Wettbewerbe

Wettbewerb für ein Frauenspital in Aarau.

WETTBEWERB FÜR
EIN FRAUENSPITAL
DER KANTONALEN
KRANKENANSTALT
IN AARAU.

V. Preis (1290 Fr.), Entwurf Nr. 3.
Verfasser Arch. W. Richner
i. Fa. Richner & Anliker, Aarau.

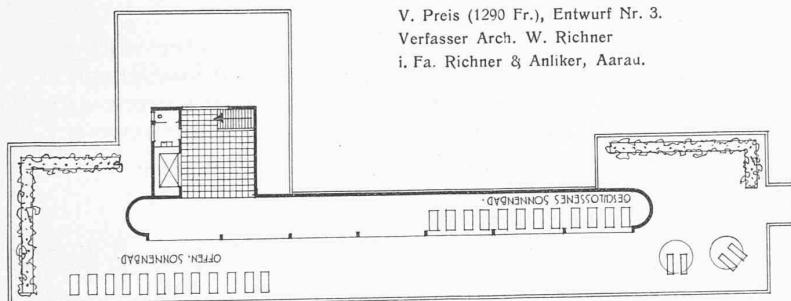
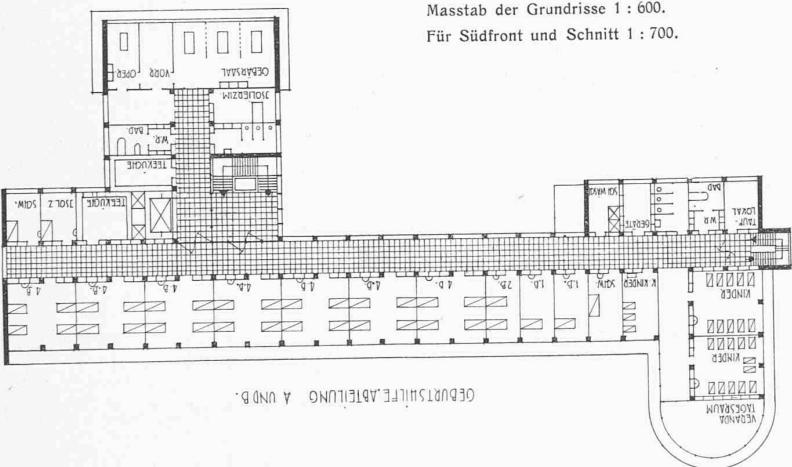
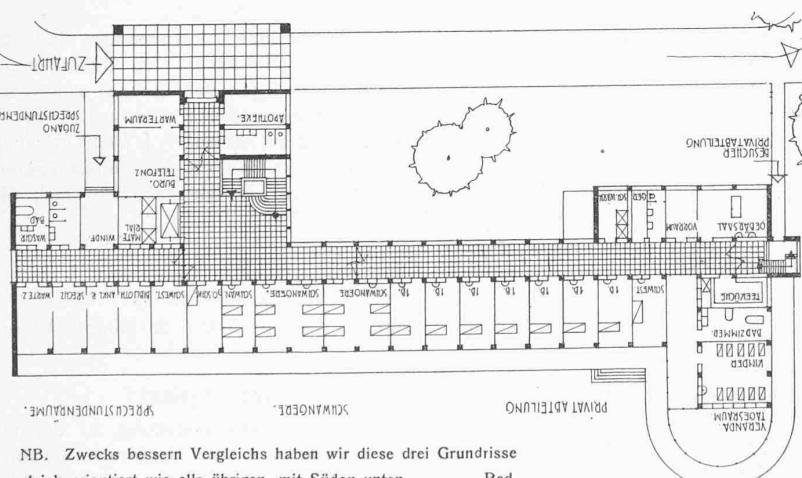
Den Sonnenraum fehlt die Zugänglichkeit. Nr. 3 „Unterordnung“⁴. Kubikinhalt 19 716 m³. Die Stellung des Baues ist grundsätzlich richtig. Dagegen bedingt die vorgesehene Anfahrt unnötigerweise den Abbruch der Gärtnerwohnung. Die räumliche Disposition ist im allgemeinen richtig. Die septische Abteilung im III. Stock würde zweckmässiger in ein unteres Geschoss verlegt, ebenso die Assistentenwohnung. Gut belichtete Korridore und zweckmässige Anordnung der Treppen. In der geburtshilflichen Abteilung fehlt ein Einbettenzimmer. Die Teeküchen liegen, besonders

in der geburtshilflichen Abteilung, zu weit ab von den dort befindlichen Kinderzimmern. Die direkte Verbindung einiger Räume und besonders der Aborte mit dem Windfang des Hauptzuganges ist unerwünscht. Die lichte Geschosshöhe von rd. 3,20 m ist für die Operationsabteilung zu gering. Die Ausmasse des Sonnenbades auf dem Dach entsprechen nicht der Bettenzahl und gehen über das Bedürfnis hinaus. Bezuglich des Aufbaues gilt das zum Entwurf Nr. 2 Gesagte.

6. Rang, Nr. 63 (Ankauf).
Arch. Alfr. Gradmann, Zürich.
Grundrisse 1 : 600.
Südfront und Schnitt 1 : 700.

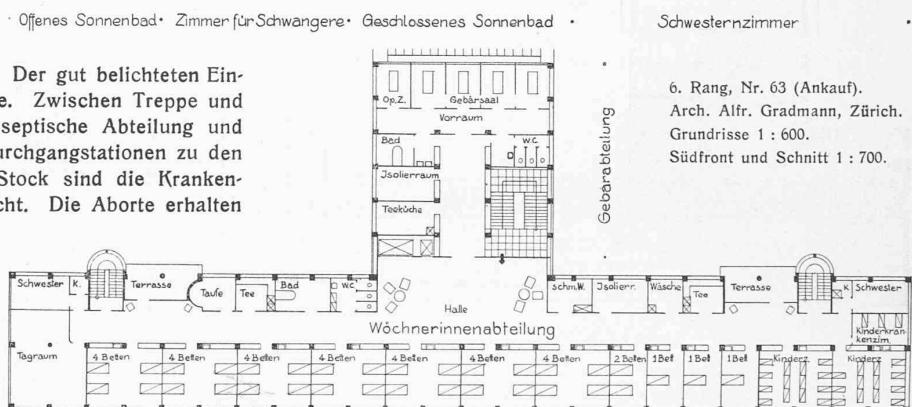
Nr. 63 „*Pro femina*“. Kubikinhalt 20286 m³. Die Situation ist richtig, doch wäre eine flüssigere Führung der Ringstrasse vorzuziehen. Die Krankenabteilungen sind im allgemeinen richtig dis-

poniert. Die Lage der septischen Abteilung zwischen Sprechstunden-Abteilung und Behandlungstrakt ist zu beanstanden. Die Belichtung der Gänge ist ausreichend, die der Mittelhallen jedoch zu karg. Die Organisation der Operationsabteilung ist gut; doch sollten die Operationssäle eine grössere Höhe erhalten. Im Aufbau kommt das Konstruktionsprinzip klar zum Ausdruck; eine niedrige, geschlossene Fensterbrüstung wäre indessen den vorgeschlagenen teuren, bis an den Fussboden durchgehenden Verglasungen vorzuziehen. Während die Mittelpartie der Nordfront gut gelöst erscheint, bringen die seitlichen Nebentreppen und Loggien eine gewisse Unruhe in den Baukörper.
